ADRIÀ RAMIREZ PAPELL, major d'edat, amb DNI XXXXXXXXX, en nom i representació en qualitat de President de **l'Associació per a la Promoció del Transport Públic**, amb domicili al carrer Indústria 220 entresol de Barcelona (08026), atentament,

- II. En data 4/8/2020 es va publicar al DOGC l'anunci pel qual se sotmet a informació pública l'aprovació del Pla director d'infraestructures de transport públic col·lectiu del sistema integrat de mobilitat urbana de la Regió Metropolitana de Barcelona per al període 2021-2030 i el corresponent informe de sostenibilitat , amb un termini publicació per a la presentació d'al·legacions de 3 mesos a comptar de l'endemà de la data de la seva publicació

AL·LEGACIONS

XVI. Inclusió del perllongament Tram Badalona (XT04)

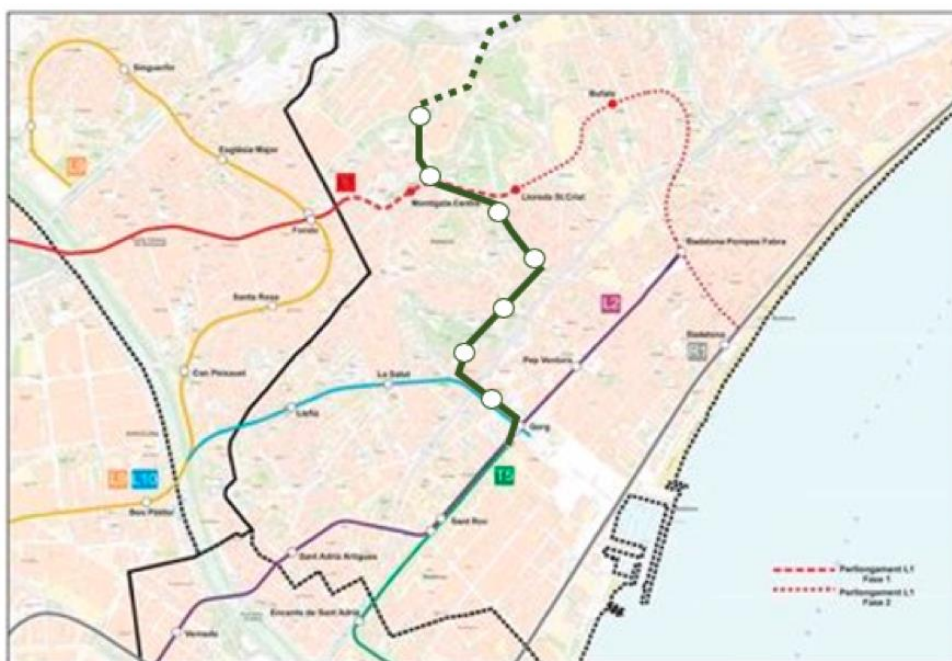
Cal que es prevegi l'ampliació fins a Rodalies Badalona el tram, és lògic pensar que el front marítim de Badalona estigui connectat amb el Centre. Ajuda a l'operativa a Rodalies. Es planteja un gran intercanviador amb la L1. Si hi ha problemes de secció cal solucionar-los prenent zona de servitud ferroviària etc.
